高速増殖原型炉もんじゅ原子炉施設

廃止措置計画変更認可申請書の一部補正について

高速増殖原型炉もんじゅ原子炉施設廃止措置計画変更認可申請書
補正前後比較表

第11-3図 第2段階の工程

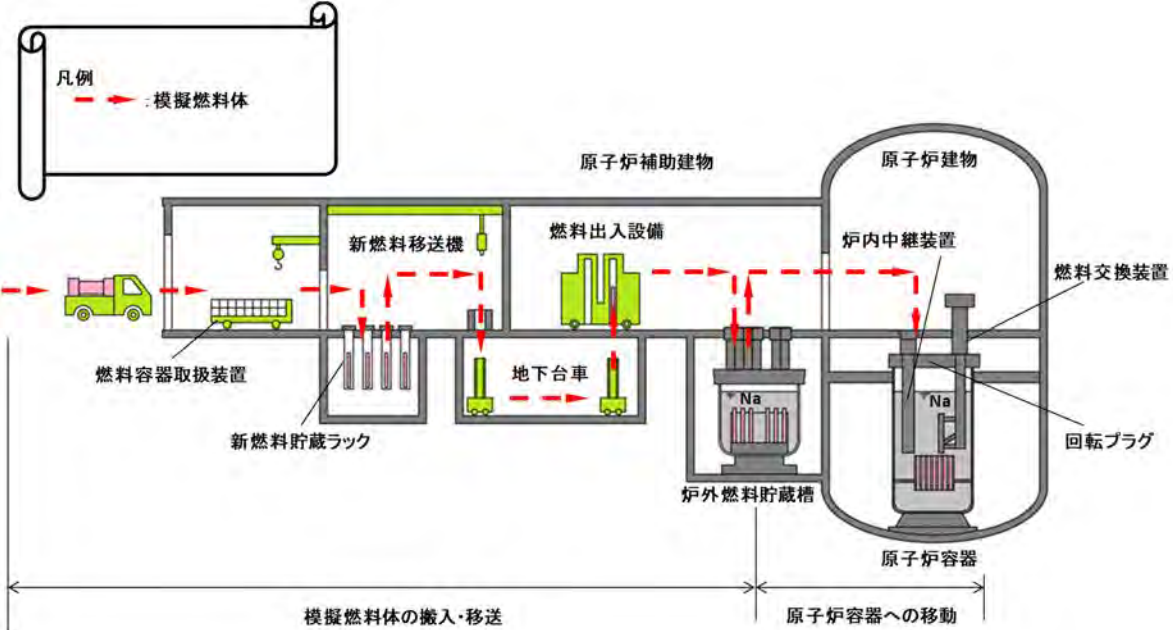
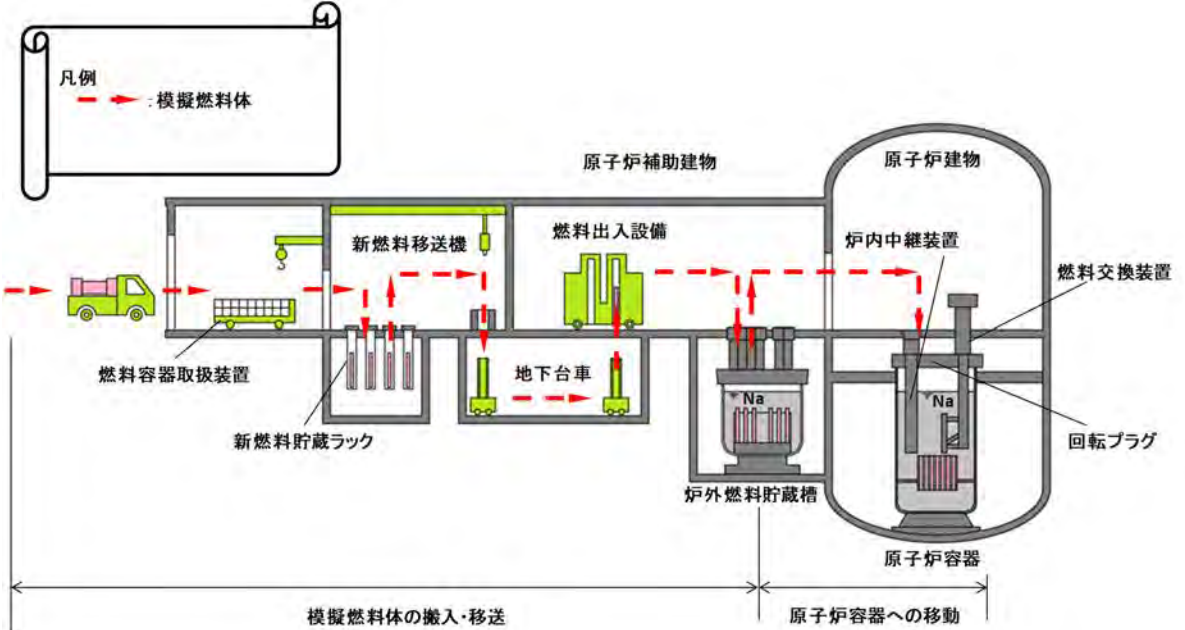
変更箇所	補正前										補正後										理由		
第11-3図 第2段階の工程	2023年度											2023年度											変更無し
	2024年度											2024年度											
	2025年度											2025年度											
	2026年度											2026年度											
	2027年度											2027年度											
	2028年度											2028年度											
	2029年度											2029年度											
	2030年度											2030年度											
	2031年度											2031年度											
	年度											年度											
	しゃへい体等取出し作業											しゃへい体等取出し作業											
ナトリウム機器の解体準備											ナトリウム機器の解体準備												
バルクナトリウムの搬出 非放射性/放射性バルクナトリウム搬出作業 注1)											バルクナトリウムの搬出 非放射性/放射性バルクナトリウム搬出作業 注1)												
汚染の分布に関する評価											汚染の分布に関する評価												
水・蒸気系等発電設備の解体撤去											水・蒸気系等発電設備の解体撤去												
第2段階における主な作業等											第2段階における主な作業等												
	注1) 非放射性バルクナトリウム搬出作業は2028年度に開始し、放射性バルクナトリウム搬出作業は2031年度に完了する。具体的な事項については、バルクナトリウムの搬出作業着手までに廃止措置計画に反映して変更認可を受ける。										注1) 非放射性バルクナトリウム搬出作業は2028年度に開始し、放射性バルクナトリウム搬出作業は2031年度に完了する。具体的な事項については、バルクナトリウムの搬出作業着手までに廃止措置計画に反映して変更認可を受ける。

注2) タービン建物3階以下に設置された機器とする。その他の設備に係る具体的な事項については、解体撤去作業着手までに廃止措置計画に反映して変更認可を受ける。										注2) タービン建物3階以下に設置された機器とする。その他の設備に係る具体的な事項については、解体撤去作業着手までに廃止措置計画に反映して変更認可を受ける。
